# 更新空気回路図

図名	更新空気回路図
図番	7P0435-1
設計	三井化学 充満機室
校核	
承認	
作成	
日付	2016.02.03
場所	大牟田工場
スケール	1:1
単位	mm
材料	
数量	
備考

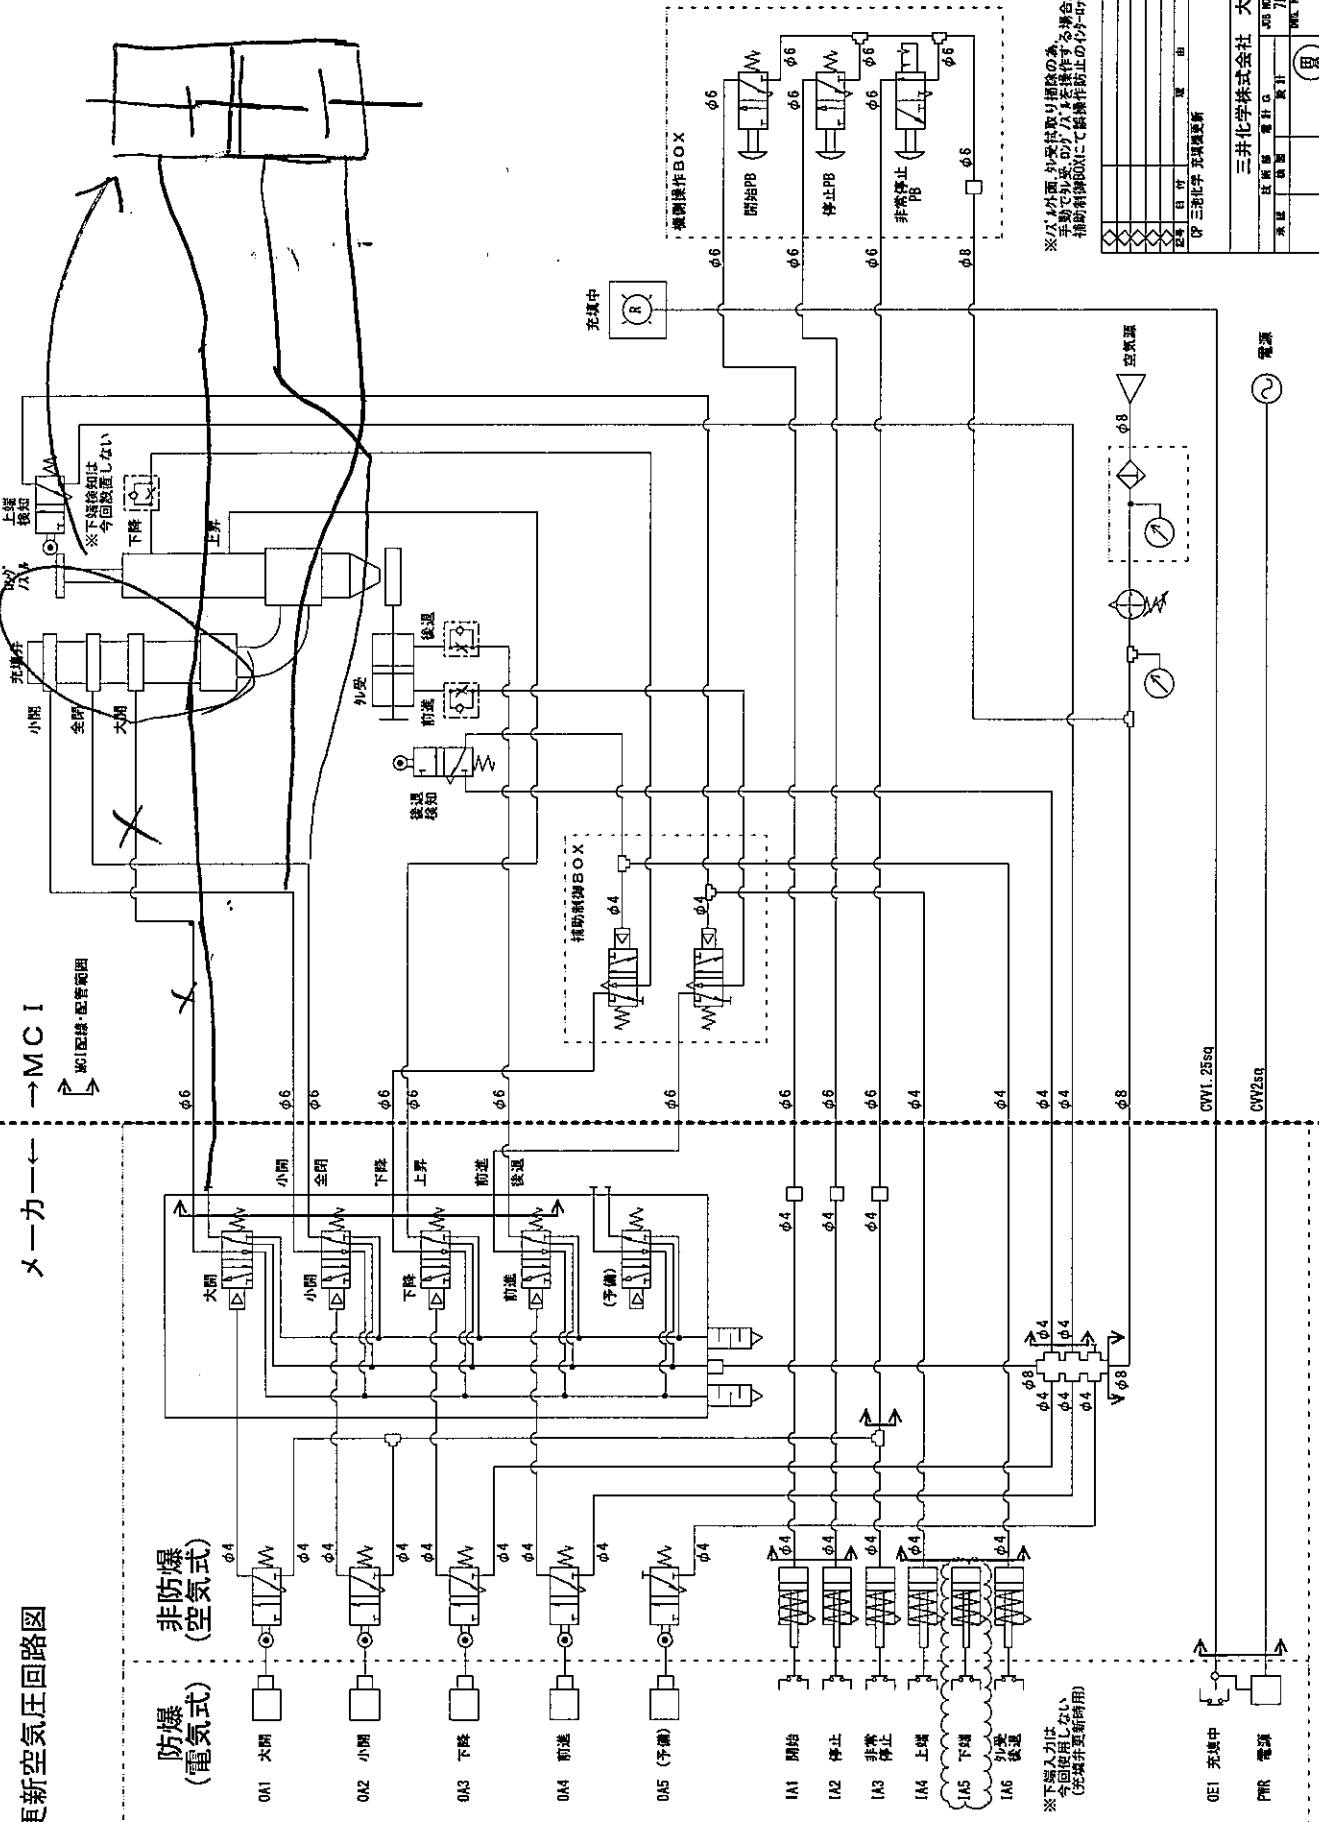
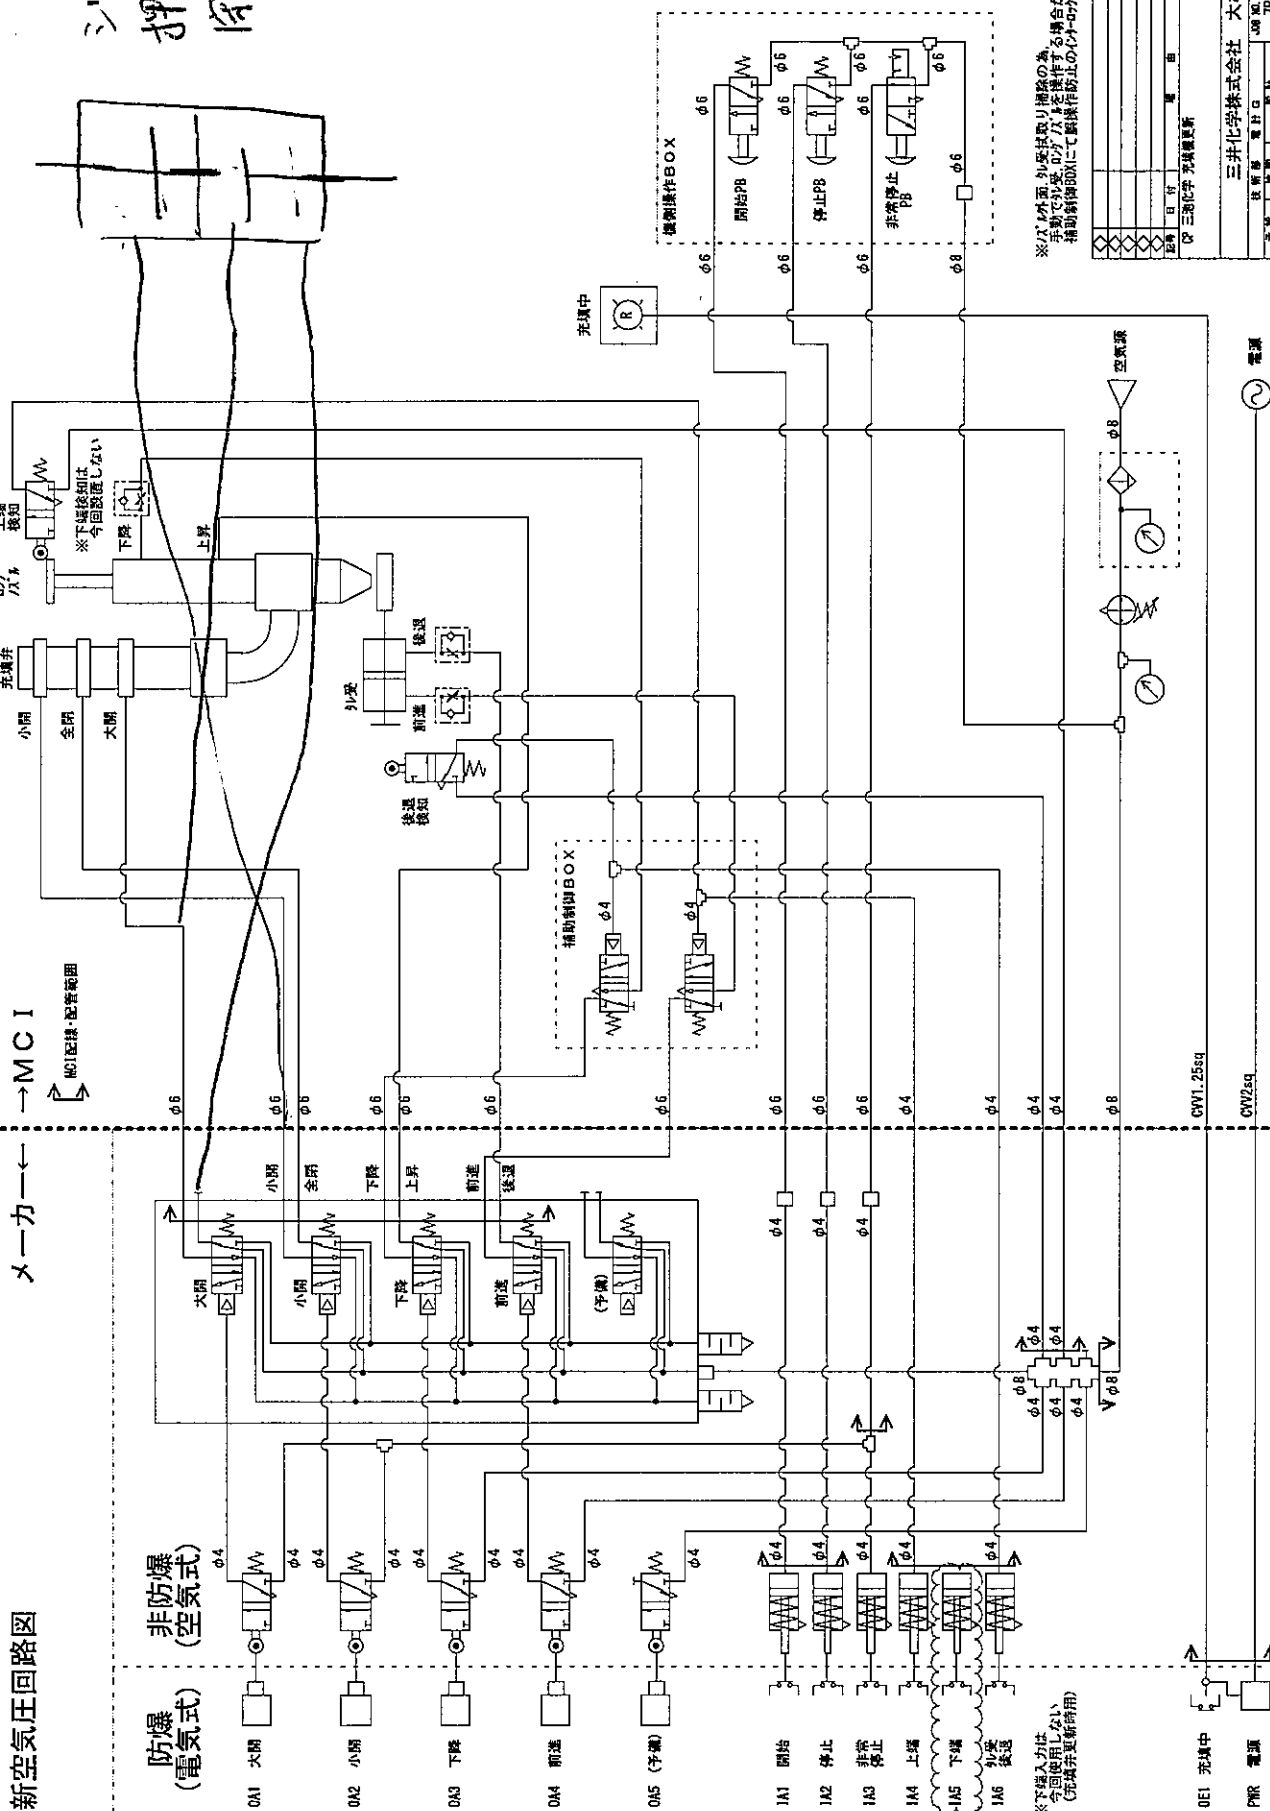
シムダ  
押し  
肉め  
場合

※7/4外面より突起取り除かれた場合の急  
急停止・急停止・急停止・急停止  
補助制御BOXにて緊急停止の4ヶ所を繋げる

※下端3ヶ所は  
今回使用しない  
(充電弁更新時)

※バス1外面、外受拭取り掃除の為、  
手動で外受、ロックスを操作する場合がある為、  
補助制御BOXにて誤操作防止のインターロックを掛ける
